PROLONGEMENT

Château de Vincennes > Val de Fontenay

# 5. Avis de l'Ae-CGEDD et mémoire en réponse des maîtres d'ouvrage

**AVIS DE L'AUTORITE  
ENVIRONNEMENTALE (AVIS N°2021-24)  
ET  
MEMOIRE EN REPONSE DES MAITRES  
D'OUVRAGE**

Figure 8 : Plan des sondages de reconnaissance de l'état du sous-sol (source : Envirotec)

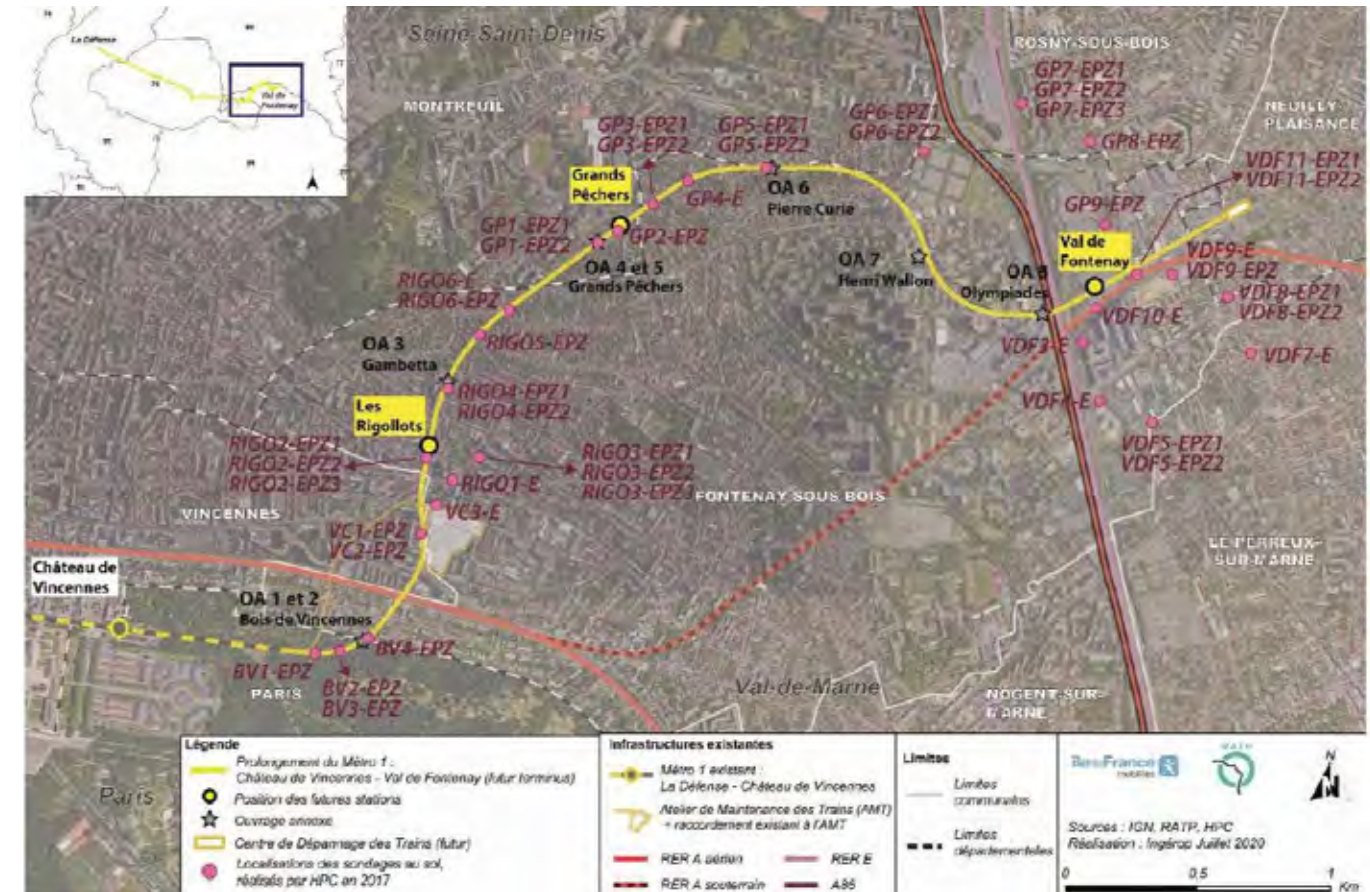
L'Ae recommande d'engager l'élaboration d'un plan de gestion des pollutions des sols sur l'ensemble du tracé et particulièrement autour des deux nouvelles gares intermédiaires.

Il s'agira au droit de chaque site de réaliser un plan d'échantillonnage avec des prélèvements sur l'ensemble de la surface qui sera excavée et à différentes hauteurs. Ce plan d'échantillonnage sera adapté en densité en fonction des sensibilités mises en évidence lors des premiers diagnostics réalisés. Ce programme d'investigations réalisé conformément à la norme NF X 31-620 visera à compléter les premières investigations de reconnaissance du sous-sol afin de caractériser de manière approfondie les sources de pollution et leur extension dans la zone du projet.

**En fonction des résultats des caractérisations approfondies, des plans de gestion des terres seront établis selon les préconisations de la norme NF X 31-620-2.** Différentes étapes constitutives composent l'élaboration d'un plan de gestion, qui sont à adapter à chacun des sites :

Figure 39 : Itinéraires des camions de chantier par secteur (Source : CPEV)

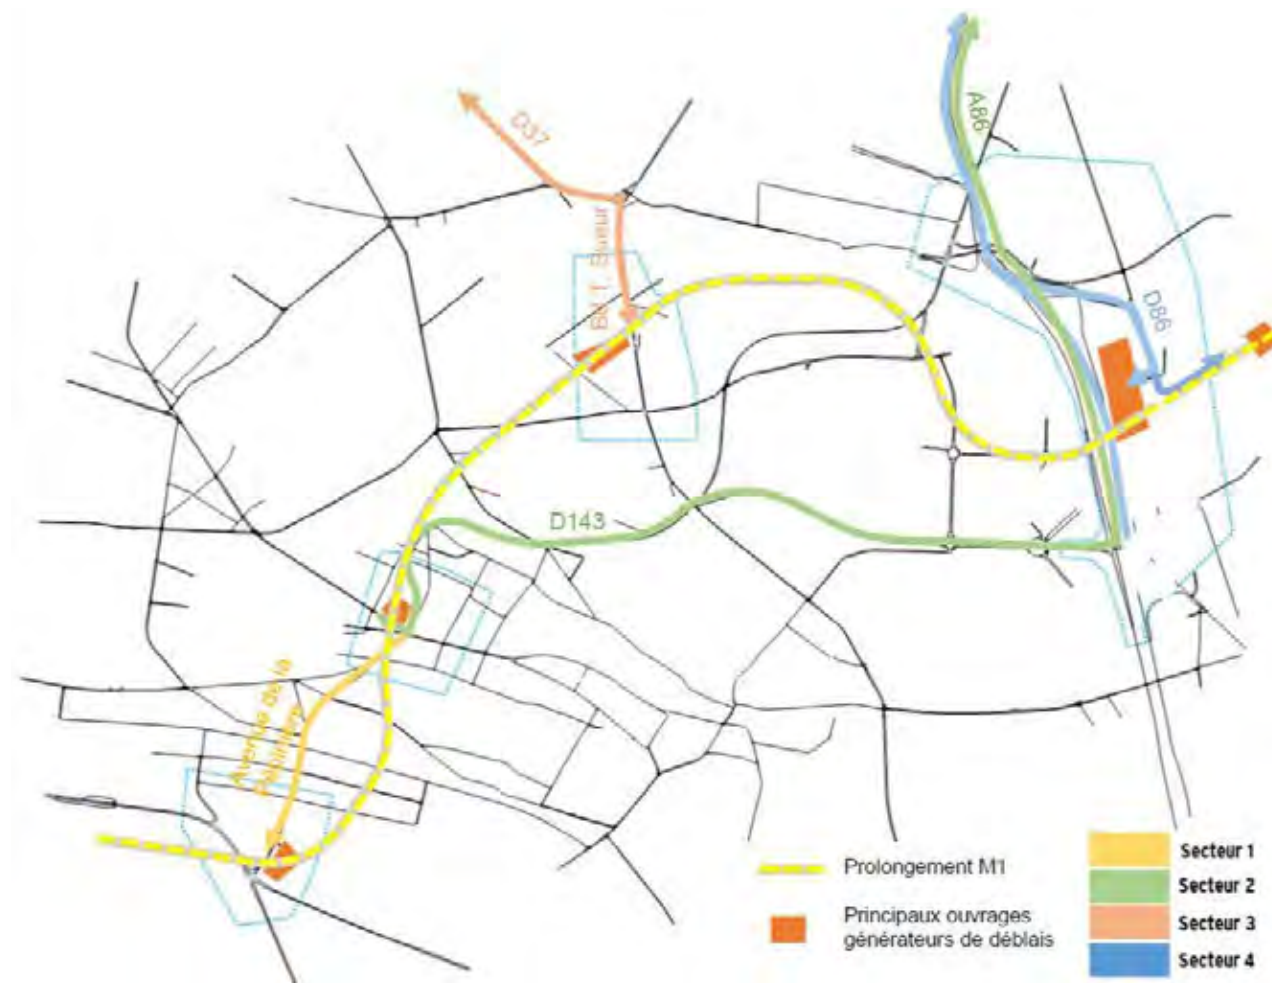
*L'Ae recommande de fournir des indications plus précises sur la destination des différents types de déblais selon la nature de la pollution des sols d'ores et déjà recensée et les itinéraires routiers qui seront utilisés, par exemple sous la forme d'un plan d'évacuation des déblais adapté à ce chantier.*

Sur la base du plan de gestion, un plan d'évacuation des déblais ainsi qu'une analyse d'opportunité sur le mode d'évacuation seront également réalisés. Ce plan d'évacuation, qui sera concerté avec les communes, visera par ailleurs à identifier les itinéraires possibles pour rejoindre les sites de valorisation et de traitement/stockage. Le choix des itinéraires reposera sur l'utilisation du réseau magistral pour éviter autant que possible la circulation des camions sur les petites voiries communales. Un plan de circulation sera établi pour chaque zone de chantier en ce sens. **À ce stade, il est envisagé une évacuation des déblais par camion. Ces derniers emprunteront l'axe routier structurant le plus proche : A3, A4 ou A86 en fonction des secteurs.**
